INFORME N° 00257-2020-SENACE-PE/DEAR

ASUNTO : Evaluación del "*Informe Técnico Sustentatorio para la Modificación de Componentes de la Unidad Minera Huachocolpa Uno*", presentado por Compañía Minera Kolpa S.A.

REFERENCIA : M-ITS-00004-2020 (10/01/2020).

FECHA : Miraflores, 18 de mayo de 2020.

Gráfico N° 1. Vista de planta de la plataforma de acopio de mineral

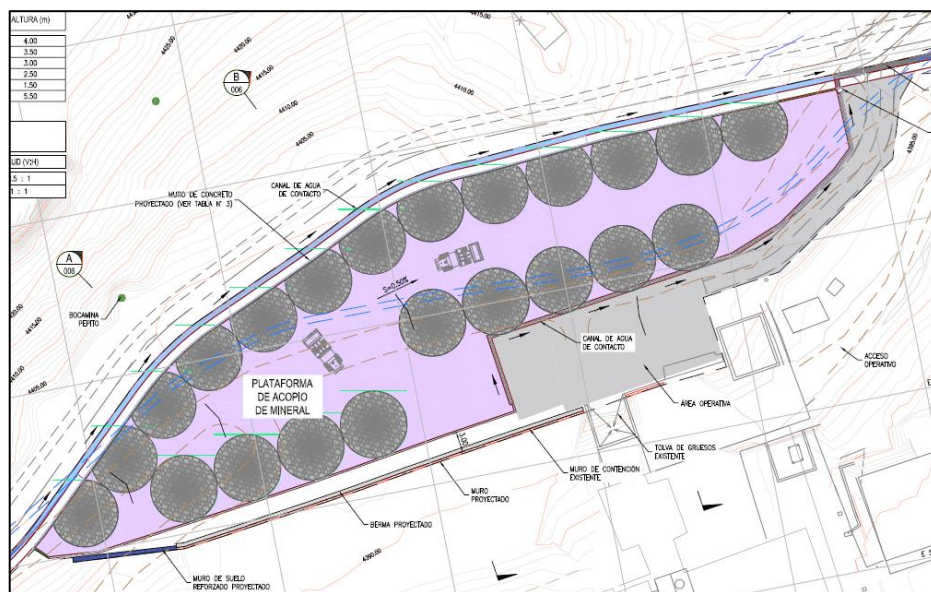
El Titular propone reubicar la plataforma de acopio de mineral en las coordenadas centrales UTM (WGS 84) 501 004 E; 8 555 905N, aledaña a la tolva de gruesos de la planta concentradora. Ocupará un área total de 3 960,85 m², mientras que el área efectiva para el almacenamiento será de 2 902,75 m².

La plataforma de acopio contará con una losa de concreto armado, sobre el cual se dispondrá el mineral; asimismo dispondrá de un muro perimetral de concreto armado en una longitud de 130 m con una altura que varía de 1,5 a 4 m; su construcción se estima en 09 semanas. Cabe resaltar que la huella de la plataforma de acopio se ubica sobre la vía departamental HV-115, sin embargo, todos los cambios o modificaciones que han sido realizados y se realizarán a la vía departamental entre la progresiva 22+950 hasta la 23+100 han sido debidamente gestionados ante la autoridad de vías (Gobierno Regional de Huancavelica – Dirección Regional de Transportes y Comunicaciones Huancavelica) quien aprobó los mismos a través de la Resolución Directoral Regional N° 635-2019/GOB.REG-HVCA/DRTC.
